# 境川・猿渡川流域水害対策計画の変更について

## 変更の概要

河川整備計画の変更に伴い、流域水害対策計画の一部を変更する。

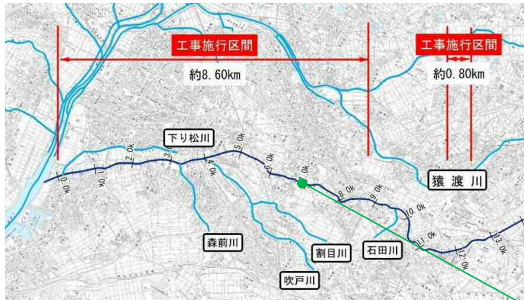
- ①地震・津波対策に係る変更
  - ・猿渡川 堤防耐震対策 延べ0.8km
  - ・下り松川 下り松川水門の耐震対策
- ②河川改修区間の延伸
  - ・猿渡川 6k200～7k700

- ①河川改修区間の延伸
  - ・猿渡川 6k200～7k700

今回の河川整備計画の変更により位置づけられる耐震対策は、特定都市河川浸水被害対策法に規定する『浸水被害』の防止を図るための対策にはあたらないことから、耐震対策については、流域水害対策計画には記載しないものとする。

よって河川改修区間の延伸について流域水害対策計画を変更する。

【7k100付近】

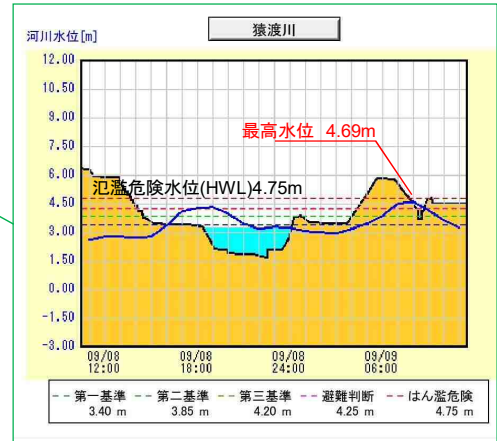
・平成27年9月8～9日に総雨量145mm、最大時間雨量23mmの降雨があり、猿渡川水位観測所(6k900)において、最高T.P.4. 69mと氾濫危険水位(T.P.4. 75 m)に迫る出水となった。

比較的小規模な降雨にもかかわらず水位が高かったため、現状を確認した結果、改修区間として位置付けることとする。

・特定都市河川区間(0k000～8k000)である6k200～7k700について、 $W=1/10$ の河川改修を位置づける。
